SERVICE INFO

Umstellung des Radlager-Moduls

Zusätzliche Komponenten erforderlich

Hersteller: Alexander Dennis

Bild 1: Bei Achsen mit der Kennung S63U müssen neben dem Radlager-Modul zusätzlich die Bremsscheibe, die Radaufnahme, die Radbolzen und die Befestigungsschrauben erneuert werden

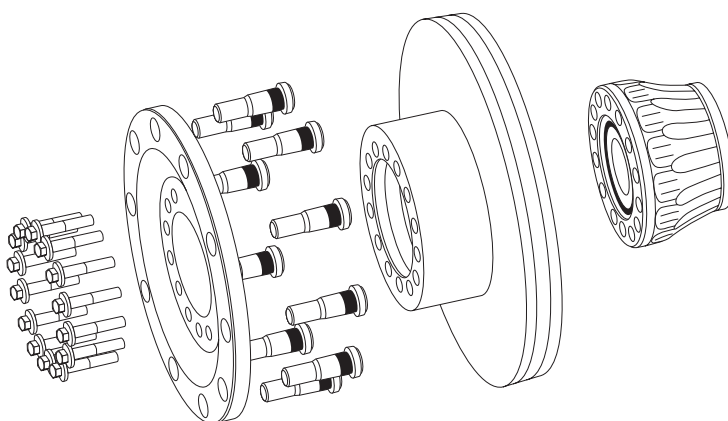
Der Bus-Hersteller Alexander Dennis hat bei den oben aufgeführten DANA-Achsen vom Radlager-Lieferanten **Timken** auf **FAG** gewechselt.

Ist im Rahmen einer Reparatur noch ein Radlager von Timken eingebaut, müssen bei den Achsen mit der Kennung S63U, S75U und T75U zusätzliche Komponenten ersetzt werden.

Achs-kennung	erforderliche Komponente	Art.-Nr. Alexander Dennis	Menge
S63U	Radaufnahme	658468-3	1 x
	Radbolzen	650723-2	10 x
	Bremsscheibe	658468-4	1 x
	Befestigungsschrauben	658468-5	14 x
S75U	Radaufnahme	661391-2	1 x
	Befestigungsschrauben	661391-3	14 x
T75U	Radaufnahme	661391-2	1 x
	Befestigungsschrauben	661391-3	14 x

Anzugsdrehmoment der Befestigungsschrauben: 236-260 Nm
